ODPOWIEDZI NA ZAPYTANIA

dotyczy: przetargu nieograniczonego pn.: „Dokończenie budowy Parku Wodnego Trzy Fale w Słupsku” - nr sprawy 3/3F/2017.

Rysunek 1 Zasilenie grzejników w wieży zjeżdżalni

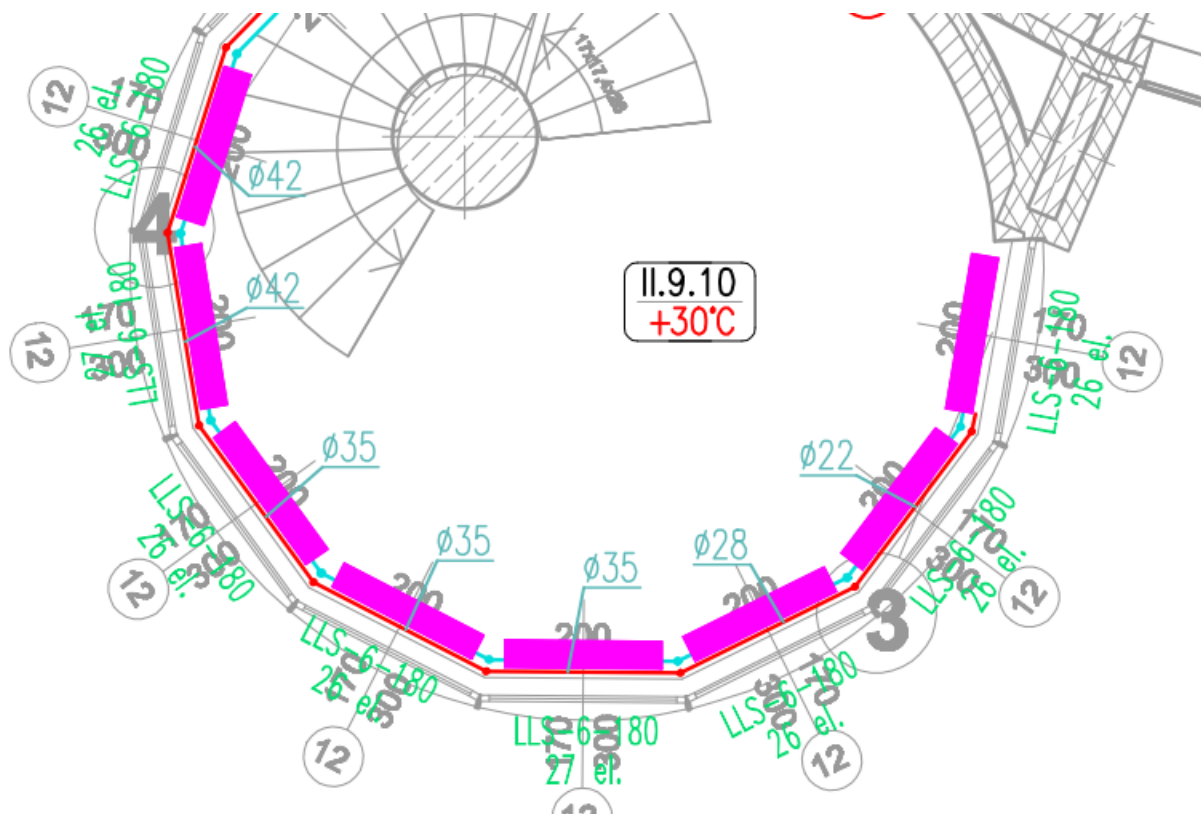
Ad 8) Proszę o podanie zapotrzebowania ciepła z pom. wieży zjeżdżalni w celu doboru grzejników .

W pomieszczeniu wieży zjeżdżalni należy wykonać instalację c.o. wraz z grzejnikami zgodnie z przedstawionym poniżej rysunkiem, określającym typ i wielkość grzejników oraz rurociągów zasilających. Na kondygnacji 2 zaprojektowano montaż 8 grzejników członowych, 6- kolumnowych o głębokości min. 215mm i wysokości min. H = 1800 mm. W tym 5 grzejników składających się z 26 elementów, 2 grzejniki składające się z 27 elementów i 1 grzejnik z 25 elementów. Grzejniki dekoracyjne kolumnowe z precyzyjnej rury stalowej i głowice z kompletnym spawaniem laserowym, w wykonaniu ocynkowanym. Rury i głowice spłaszczone na stronach zewnętrznych dla podwyższenia mocy cieplnej. Podłączenie zasilania, powrotu, odpowietrznika i spustu łatwo dostępne. Brak wystających zadziórów spawalniczych wewnątrz i na zewnątrz. Powłoka wstępnie obrobiona, elektroforetycznie gruntowana, pokryta wypalaniem proszkiem. Konstrukcja grzejników musi odpowiadać wymaganiom BHP zgodnie z wytycznymi ustawowego ubezpieczyciela od wypadków (GUV). Sprawdzone i zarejestrowane według normy EN 442 nr 6R0900. Grzejniki muszą posiadać atest higieniczny. Powłoka musi być wykonana według DIN 55 900, z elektroforetycznym gruntowaniem i pokryta wypalaniem proszkiem w kolorze śnieżnobiałym RAL 9010.

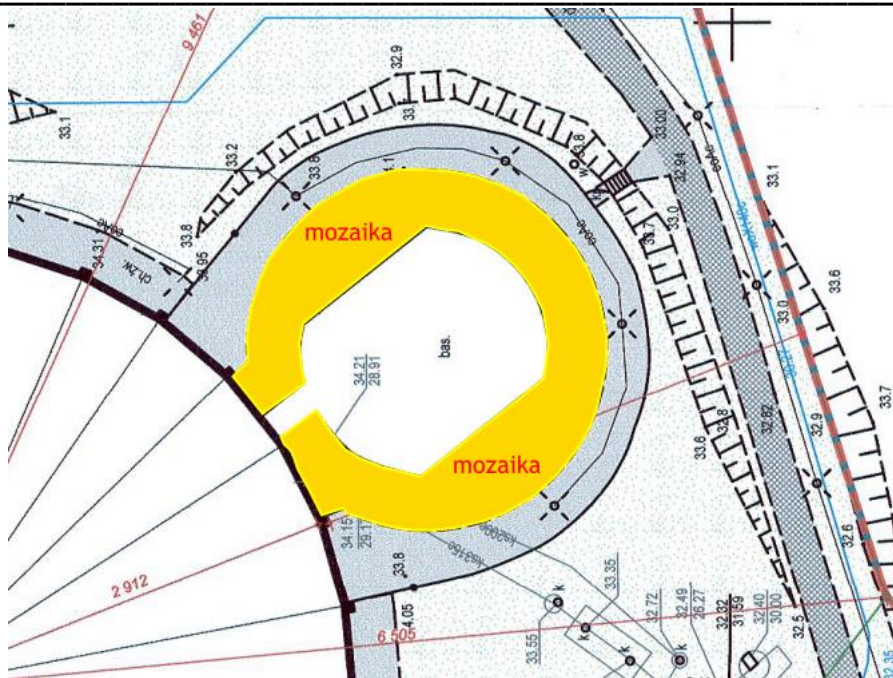
W nawiązaniu do odpowiedzi nr 3 z 30.10.2017r. prosimy o podanie zakresu gdzie ma zostać wykonana mozaika wokół basenu. Według projektu wykonawczego rys PAS - 123 - PW- A - R -PO - 02 rzut posadzek kondygnacji 2 wokół basenu jest deska oraz plaża. Czy mozaika ma być w miejscu desek czy także w miejscu plaży?

Należy wykonać zgodnie z projektem budowlanym zamiennym - zagospodarowanie terenu. Poniżej wyciąg z projektu z zaznaczonym obszarem do utwardzenia i wykończenia mozaiką. Zgodnie z odpowiedzią nr 3 z 30.10.2017r. nie przewiduje się wokół basenu plaży wykonanej z desek.
